**Avis de la Mission régionale d'autorité environnementale
de la région Nouvelle-Aquitaine
sur un projet de centrale photovoltaïque au sol sur une ancienne
installation de stockage de déchets non dangereux
dans la commune de Clérac (17)**

n°MRAe 2021APNA46

dossier P-2021-10672

Localisation du projet : Commune de Clérac (17)
Maître d'ouvrage : Groupe ENGIE Green
Avis émis à la demande de l'Autorité décisionnaire : Préfet de la Charente-Maritime
en date du : 1^{er} février 2021
Dans le cadre de la procédure d'autorisation : Permis de construire
L'Agence régionale de santé et le préfet de la Charente-Maritime, coordinateur du projet, au titre de ses attributions dans le domaine de l'environnement ayant été consultés.

Plan masse du projet (étude d'impact page 32)

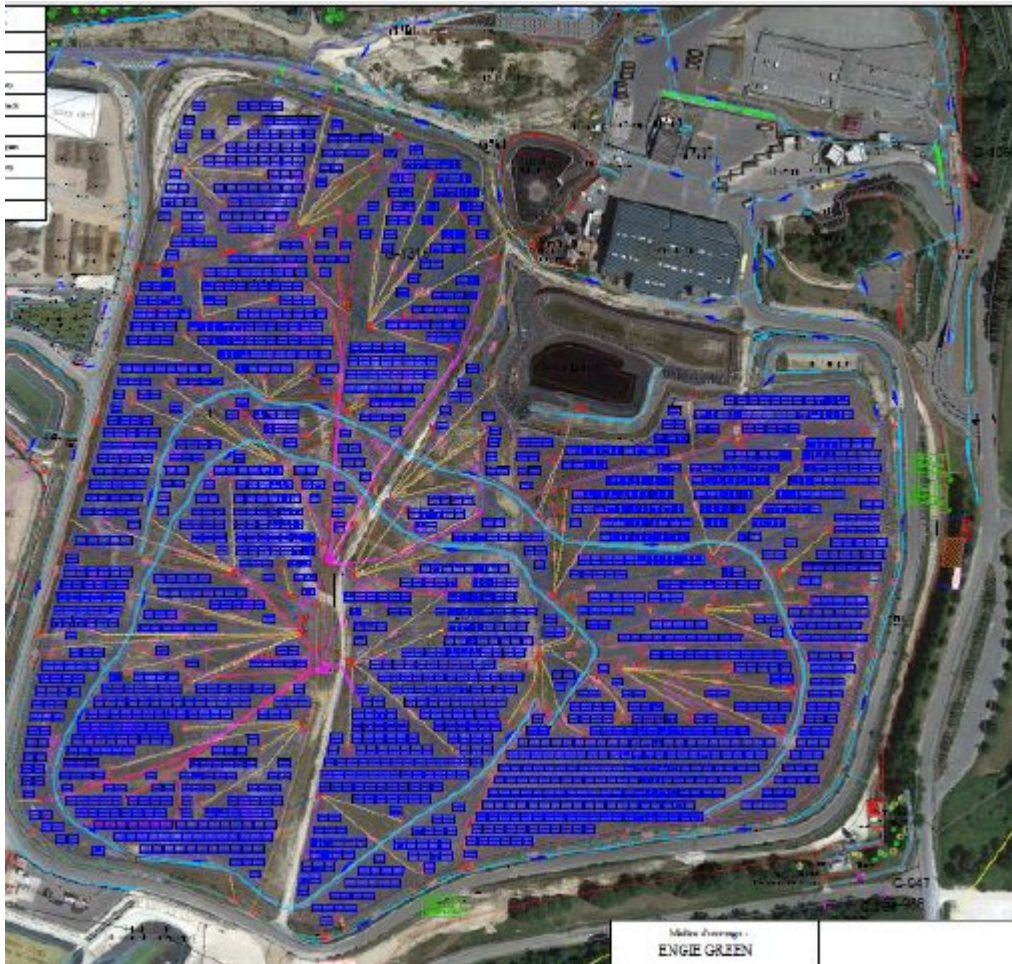
L'étude d'impact précise que les différents puits ont été pris en compte dans l'implantation du projet avec une distance de sécurité de 3 m autour de chaque puits (page 97). La présence du réseau de lixiviats ne fait en revanche l'objet d'aucune prise en compte particulière dans le dossier. À cet égard, la MRAe considère que des éléments devraient être apportés sur le dispositif de collecte et de traitement soigné de ces lixiviats, riches en matière organique et en éléments traces métalliques, ne pouvant être rejetés directement dans le milieu naturel.

La MRAe relève l'insuffisance du dossier sur les questions de la prise en compte des sujétions de gestion de l'ancien stockage de déchets non dangereux du site, notamment sur la question de la collecte et du traitement des lixiviats, et demande au pétitionnaire de compléter l'étude d'impact par la précision des contraintes et des actions à entreprendre en conséquence.
